Number	G8-4
Score	49 / 487
Rank	38位

部品実装割合

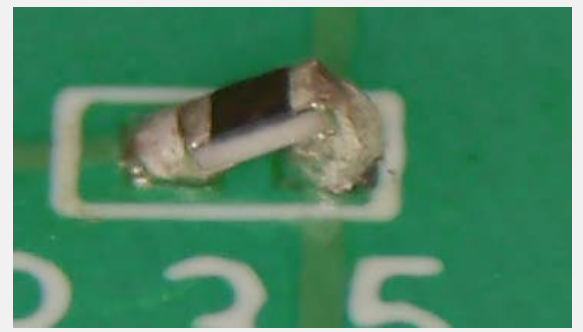
はんだ不足
IPC-A-610G 8.3.2を参照

部品の浮き
IPC-A-610G 8.3.2を参照

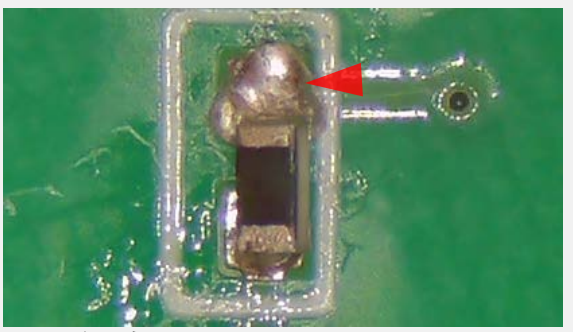
はんだ過多
IPC-A-610G 8.3.2を参照

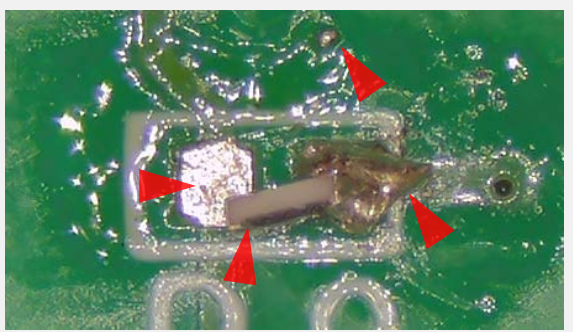
はんだ不足&部品の横転
IPC-A-610G 8.3.2, 8.3.2.9.1を参照
